CONCEPTO TÉCNICO No. CT – 5024

Localidad	1 - Usaquén
UPZ	9 - Verbenal
Sector Catastral	SAN JOSE DE USAQUEN
Dirección	AK 9 No. 181-59 (Nueva Nomenclatura)
CHIP	AAA0165KXAW
Manzana Catastral	38
Predios Catastrales	01
Fecha de Visita	Octubre 25 de 2007
Área aprox. (m²)	2040
Solicitante	Curaduría Urbana No. 3
Tipo de Amenaza	Remoción en Masa

Fotografías No.1 y 2. Predio donde se busca adelantar el proyecto AK 9 No. 181-59.

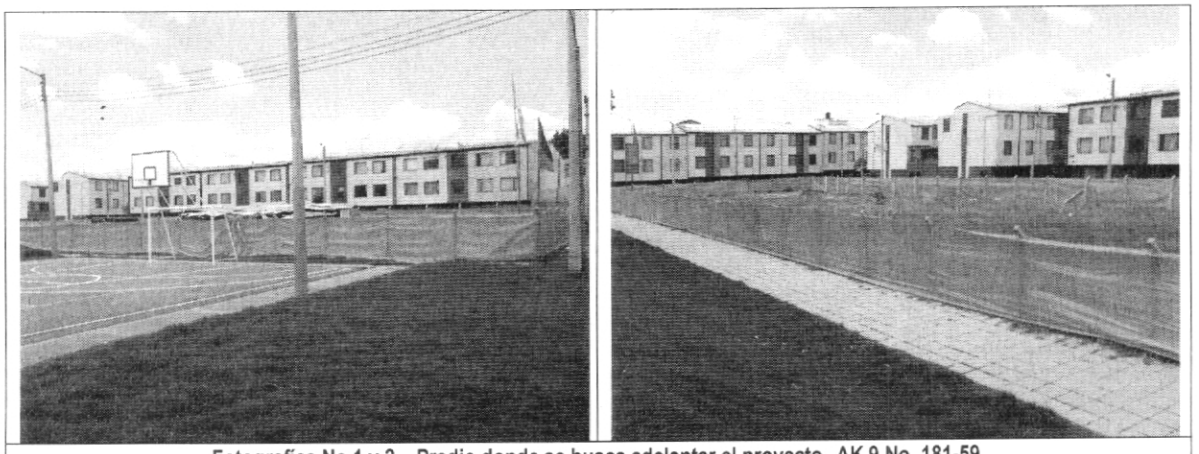
En el predio objeto del presente concepto técnico, se encuentra la construcción en materiales de recuperación, de lo que aparentemente corresponde al campamento para el desarrollo del proyecto, el cual en el momento de la visita técnica adelantada, exteriormente no evidencia daños que permitan inferir la presencia de procesos de inestabilidad activos dentro del área del proyecto (ver Fotografías No.1 y 2).
